**Verslag huishoudelijke elektrische installatie op laagspanning en zeer lage spanning****Algemeen:**

Referentie: 009-20260814-04	Datum controle: 14/08/2026
Keurder: 009

Eigenaar:	Onbekend	EAN-code:	Onbekend
Adres installatie:	Lumbeekstraat 43, 1700 - Dilbeek	Nummer teller(s):	5086005
		Distributienetbeheerder installatie:	Fluvius
Datum uitvoering installatie: ☒ Vóór 01/10/1981 ☐ Tussen 01/10/1981 en 01/06/2020 ☐ Vanaf 01/06/2020			
Type: ☒ Wooneenheid ☐ Niet-huishoudelijk ☐ PV ☐ Batterij ☐ Laadpaal

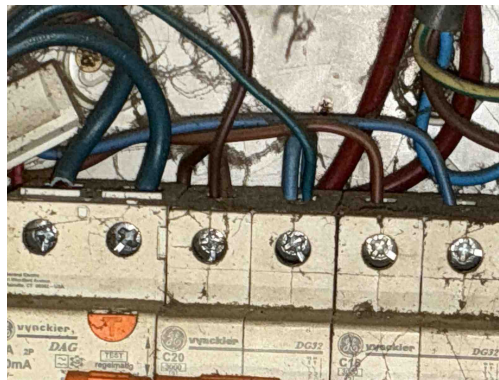
C21 - Het gebruik van geleiders van het type VOB, zonder bijkomende afscherming is niet toegestaan (Boek 1: 5.2.9.6).

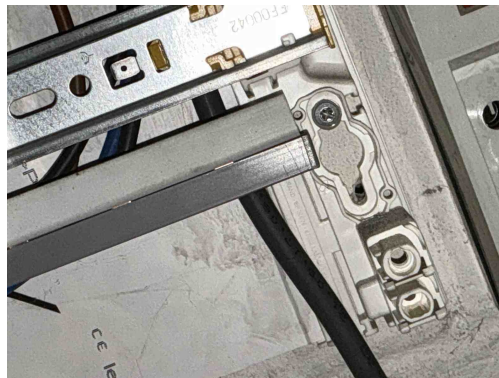
C07 - Stroombanen uitgevoerd door middel van parallel verbonden leidingen hebben niet dezelfde kenmerken zoals type, sectie, lengte, plaatsingswijze (Boek 1: 4.4.3.4).

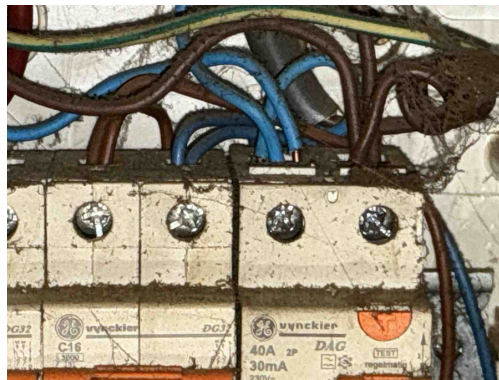
T21 - Het elektrisch materieel is niet geplaatst volgens de voorschriften van de fabrikant/ regels van goed vakmanschap . (Boek 1: 1.4.1.3)

Opmerking: Ophanging vijzen niet afgedekt, meerdere geleiders aangesloten op een aansluiting klem voor max twee geleiders

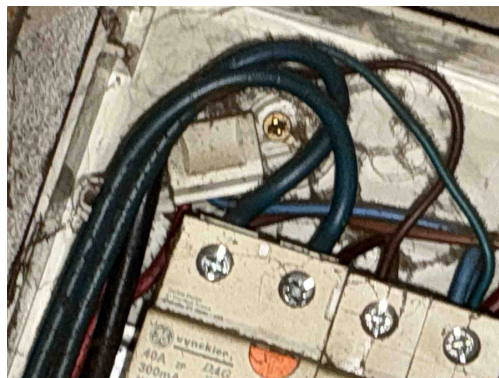
T21 - Het elektrisch materieel is niet geplaatst volgens de voorschriften van de fabrikant/ regels van goed vakmanschap . (Boek 1: 1.4.1.3)

Opmerking: Ophanging vijzen niet afgedekt, meerdere geleiders aangesloten op een aansluiting klem voor max twee geleiders

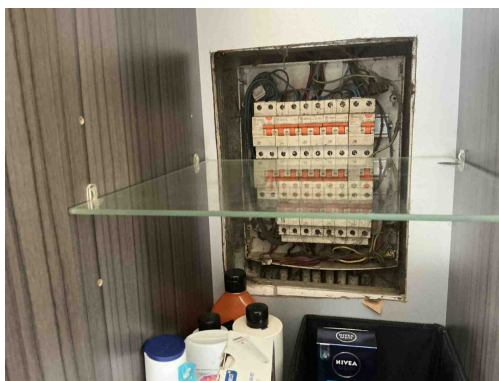
T21 - Het elektrisch materieel is niet geplaatst volgens de voorschriften van de fabrikant/ regels van goed vakmanschap . (Boek 1: 1.4.1.3)

Opmerking: Ophanging vijzen niet afgedekt, meerdere geleiders aangesloten op een aansluiting klem voor max twee geleiders

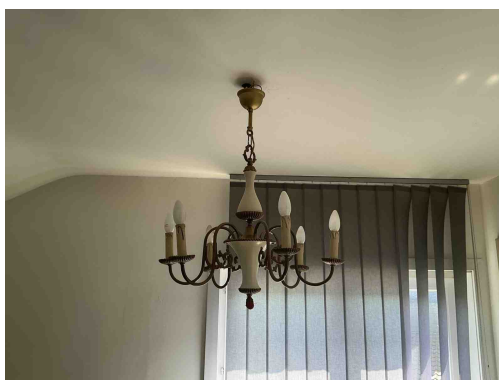
B29 - Het elektrisch verdeelbord in een huishoudelijke ruimte is niet voorzien van een deur (Boek1: 5.3.5.1).

Opmerking: Bord in kast badkamer

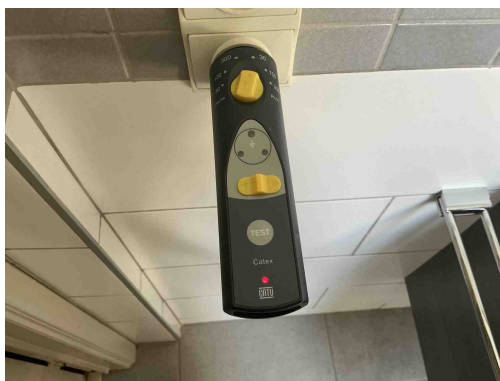
Klasse 0 is verboden

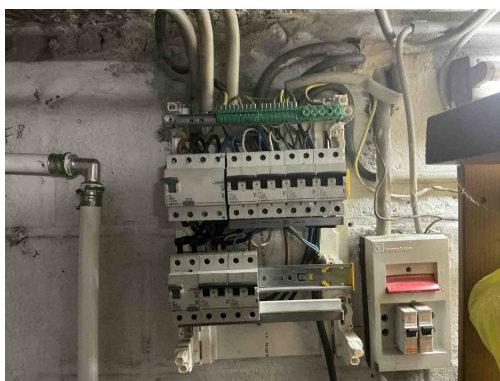
A16 - Er is geen continuïteit van de beschermingsgeleider van de contactdoos (Boek 1: 5.4.3.4).
Opmerking: Oa Badkamer
